江苏海美新材料有限公司
PVC 装饰膜、薄板覆膜（三期）
一般变动环境影响分析

建设单位：江苏海美新材料有限公司

编制日期：二〇二二月

图 1 原平面布置图

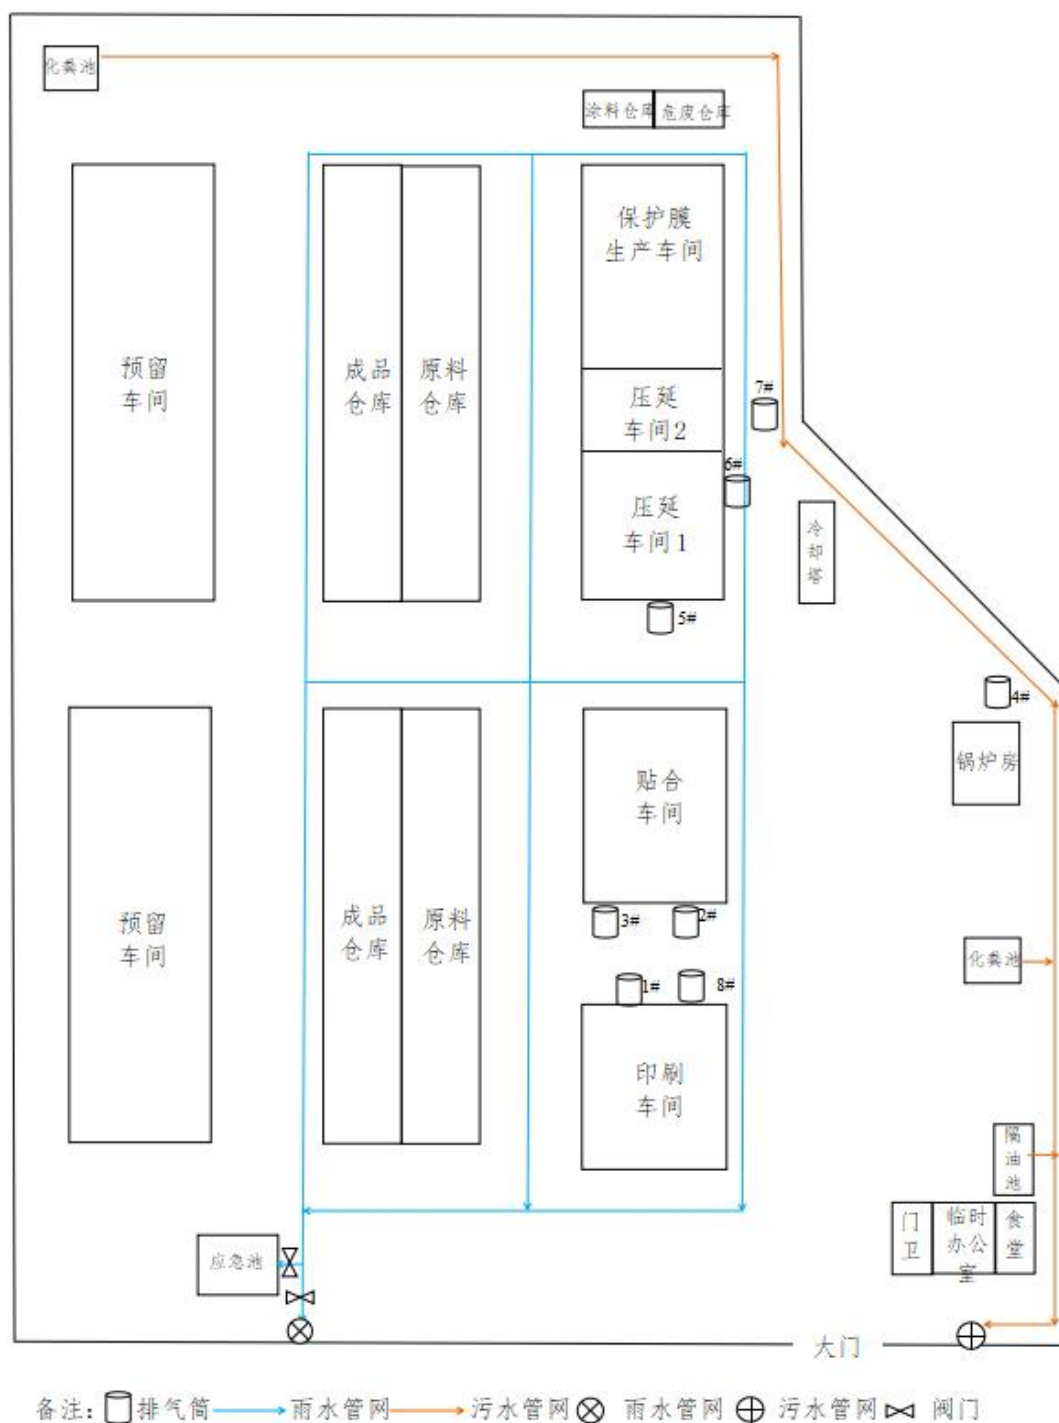
公司原平面布置图见 1，公司实际平面布置图见 2。

平面布局发生变化，环评要求：压延车间、印刷车间界外设置 100 米卫生防护距离，平面布局发生变化，此卫生防化距离无环境敏感目标，因此不属于重大变动。

图 5 成品生产工艺流程图

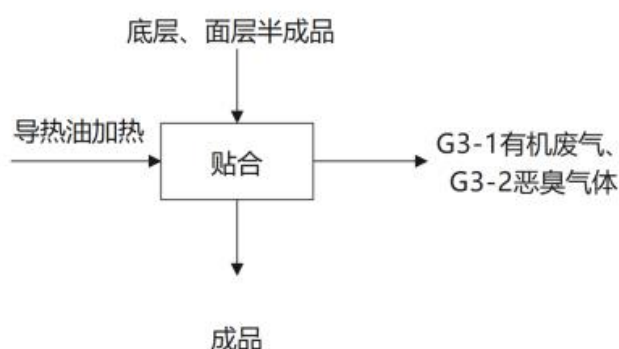
工艺流程变化情况：贴合后面增加淋涂、烘干工序，淋涂液总量未超过环评量。

（1）贴合

将底层和面层的贴合面利用导热油辐筒隔套加热，加热温度为 150℃，贴合面加热后处于微融状态，然后利用辊筒挤压贴合为一层，该环节有有机废气 G3-1、恶臭气体 G3-2 产生。

（2）淋涂、烘干

将淋涂液体通过窄缝从上方淋下，呈帘幕状淋在由传送装置带动的薄膜上，形成均匀涂膜，多余的涂料流回储存容器，淋涂液主要成份为主剂聚氨酯、固化剂、银粉和乙酸丁酯，将淋涂后的薄膜通过烘箱采用电加热的方式进行固化，加热温度为 50℃，该环节有少量有机废气（G3-3、3-4）和设备噪声（N3-1）产生。
